REF: AUTO No. 00001781

AUTO No: 00001781 DE 2017

"POR MEDIO DEL CUAL SE ESTABLECEN UNOS REQUERIMIENTOS AL PARQUE INDUSTRIAL MALAMBO S.A. PIMSA."

Foto 1. Tomada el día 8 de noviembre de 2016. Empozamiento de agua lluvia. En la visita del día 8 de noviembre de 2016 se había conceptuado como posible filtración de las lagunas.

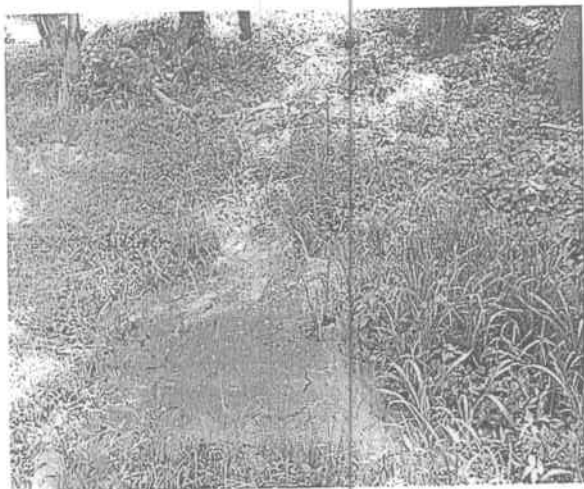
En la visita técnica realizada el día 29 de agosto de 2017, se constató que en efecto, la observación realizada el día 08 de noviembre de 2016, que se había conceptuado en su entonces como un vertimiento sin tratar, resulta ser un empozamiento de aguas lluvias.

Actualmente se trabaja en acciones para prevenir que el agua lluvia se acumule en este sector. En las fotos 1 y 2 se muestran las fotos de la visita del día 8 de noviembre de 2016, en las fotos 3 y 4 se muestran las fotos tomadas en la visita técnica del día 29 de agosto de 2017.

Foto 2. Tomada el día 8 de noviembre de 2016. Canal por donde fluye agua lluvia. En la visita del día 8 de noviembre de 2016 se había conceptuado como posible filtración de las lagunas.

2.- En un plazo de treinta (30) días realizar los trabajos necesarios en el área contigua a las lagunas de oxidación para evitar empozamientos de aguas lluvias en esta área que puedan afectar la estabilidad de las paredes de la laguna, de acuerdo a lo propuesto por el Parque Industrial Malambo PIMSA S.A., con el documento radicado ante la CRA, con el No. 0003642 del 4 de mayo de 2017.
